# 令和3年度宮城県水防計画（案）変更の概要

## 1 水位周知河川の基準水位の見直し (P 157～158)

水位周知河川・水防警報河川の基準水位見直し河川

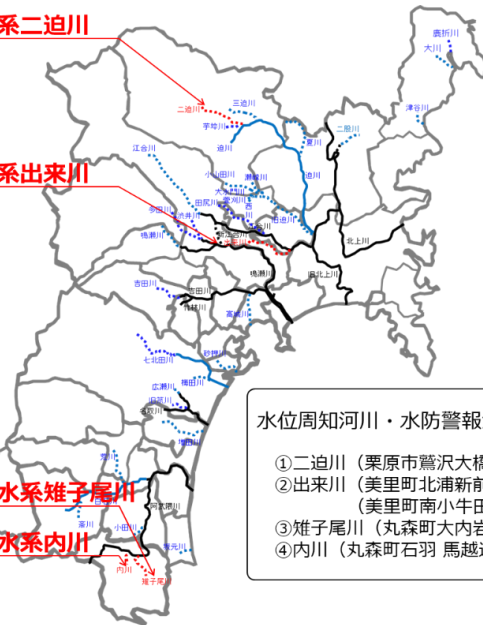
内川、雉子尾川及び出来川の3河川については、東日本台風を踏まえ、水位上昇量を見直し、実際の洪水の現象に近い水位設定へ見直しを行ったもの。また、二迫川については、危険箇所の改修に伴い、河川砂防技術基準に基づいた水位設定へ見直しを行ったもの。

観測局		二迫川		出来川		内川		雉子尾川	
		新橋観測所	名鱧観測所	笹館橋観測所	内川観測所	山居観測所			
氾濫危険水位	変更後	2.80	4.80 ↑	3.00 ↑	6.20 ↑	3.60 ↑			
	変更前	2.80	4.70	2.80	5.30	2.80			
避難判断水位	変更後	2.20	4.70 ↑	2.90 ↑	5.70 ↑	3.30 ↑			
	変更前	2.20	4.50	2.60	4.20	2.00			
氾濫注意水位	変更後	2.10 ↑	2.90	2.50	4.10	1.90			
	変更前	1.95	2.90	2.50	4.10	1.90			
水防団待機水位	変更後	2.00 ↑	1.80	2.30	4.00	1.80			
	変更前	1.70	1.80	2.30	4.00	1.80
